RENESAS TECHNICAL UPDATE

| 製品分類 | MPU & MCU | 発行番号 | TN-16C-A244A/J | Rev. | 第1版 |
| 題名 | POR (パワーオンリセット) 機能、電源起動に関する注意事項および仕様変更 | | 情報分類 | 技術情報 | |

図1. 残電圧のある電源起動波形

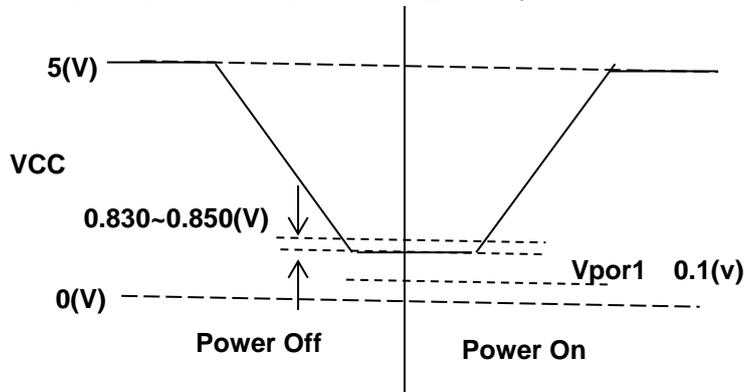
残電圧 0.83(V)~0.85(V)の状態から電源を起動すると、パワーオンリセット機能が正常に動作しない場合があります。
ハードウェアリセットを使用されている場合は正常に動作します。

なお、M16C/6S1 グループ、M16C/6B グループはパワーオンリセット機能を搭載していないため、非該当です。

電源を制約の範囲内でのご使用をお願いいたします。
